Keuringsverslag van een elektrische laagspanning- en zeer lage spanningsinstallatie

NIET CONFORM

Straatnaam Platanenlaan
Huisnummer 152
Busnummer
Postcode 2940
Gemeente Hoevenen
Land België

Controlebezoek van een oude huishoudelijke elektrische installatie van een wooneenheid bij verkoop op vraag van de verkoper volgens (KB 08/09/2019) - AREI Boek 1- 8.4.2. en 8.2.1. en 4.2.4.3.

Afbeelding schakel- en verdeelbord:

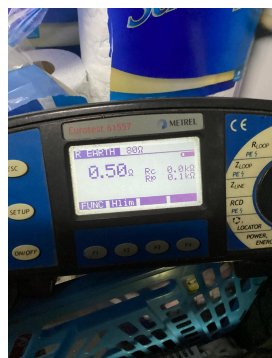
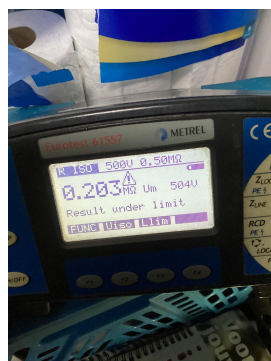
- 11.02 Eéndraadschema van de installatie komt niet overeen met de werkelijkheid. (Boek 1 Afdeling 2.12 - 2.13 en 3.1.2)
- 12.02 De waarde van de isolatieweerstand van één of meerdere stroombanen is kleiner dan 0,5M ohm. (Boek 1 Onderafdeling 6.4.5.1.) 2 de rij rechts

- 18.09 Bij aansluiting van meeraderige geleiders dient men aangepaste adereindhulzen te gebruiken. (Boek 1 Onderafdeling 5.2.6.1. en 1.4.1.2.) Zekering bovenste rij links
